con la presente si inviano le Osservazioni contro il Progetto di un impianto eolico codice

procedura ID_VIP/ID_MATTIM: 12691 denominato "PITIGLIANO" ubicato nei comuni di Pitigliano (GR)

ai sensi del D.Lgs.152/2006, le **seguenti osservazioni** al
Progetto, sotto indicato

OSSERVAZIONI

IMMAGINE n. 7 Mappa della intervisibilità degli impianti eolici elaborata dall'Associazione nazionale Amici della Terra. La mappa non è aggiornata comunque rende molo bene dell'enorme impatto visivo creato dal cumulo degli impianti.

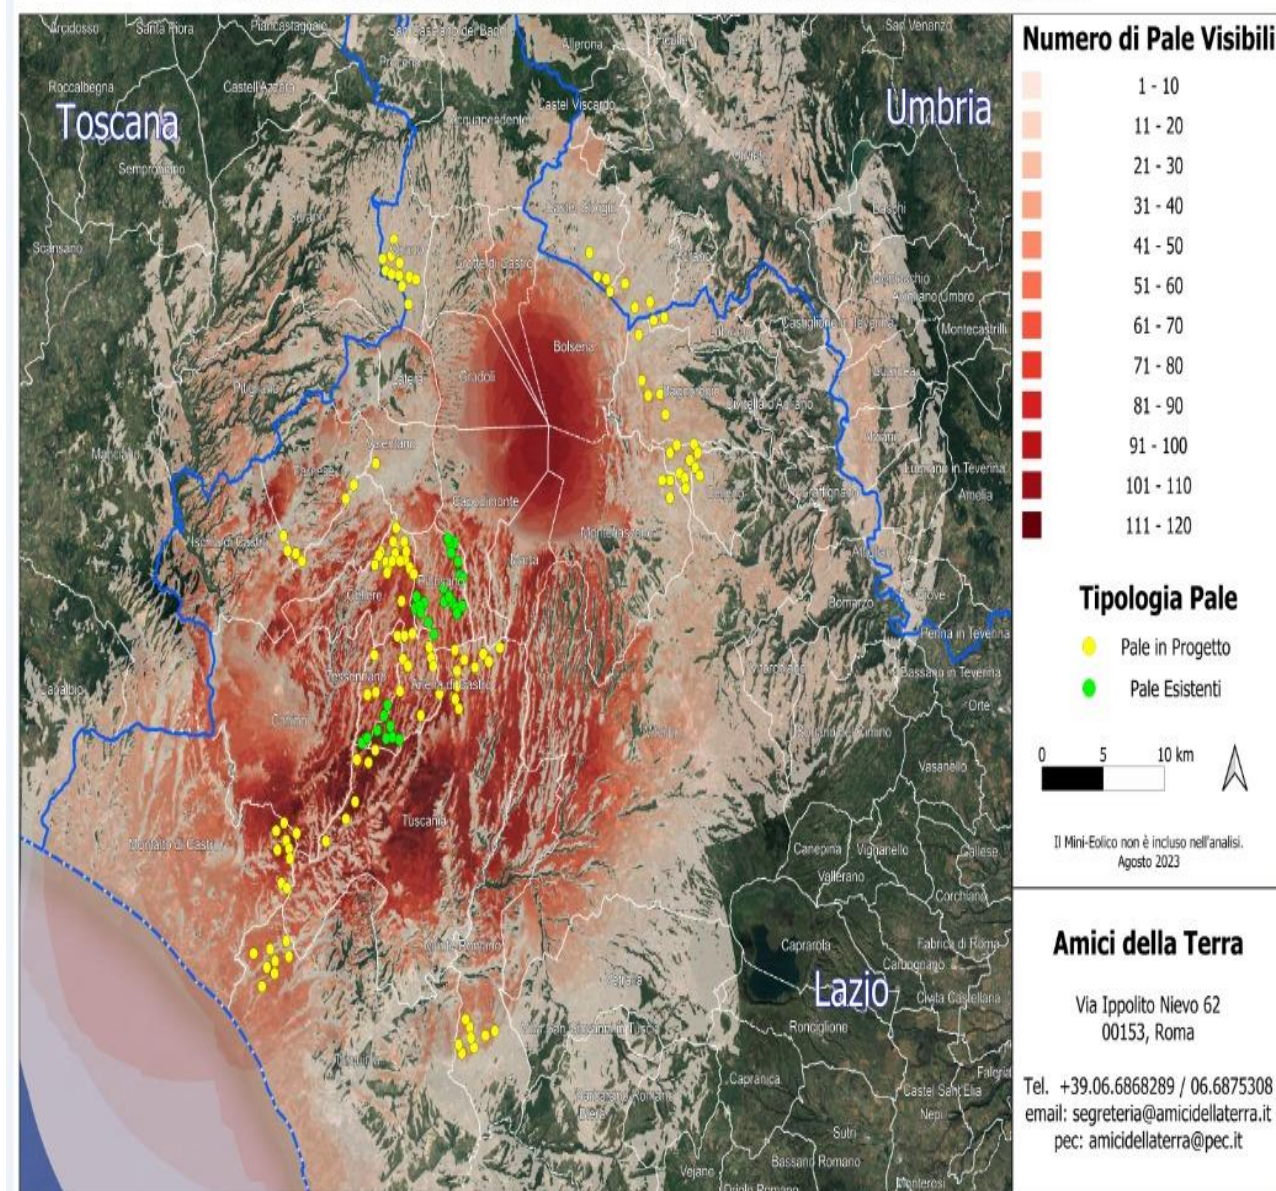
Se agli impianti eolici rappresentati qui sopra che non comprendono sia l'impianto eolico Pitigliano e le altre 14 pale del progetto eolico in verifica amministrativa sempre nel territorio di Pitigliano si aggiungono i migliaia di ettari (7000 fin'ora) di territorio occupato dagli impianti fotovoltaici e agrivoltaici e dalle altre tipologie appare chiaro il numero spropositato degli impianti FER nella bassa toscana e nella Tuscia.
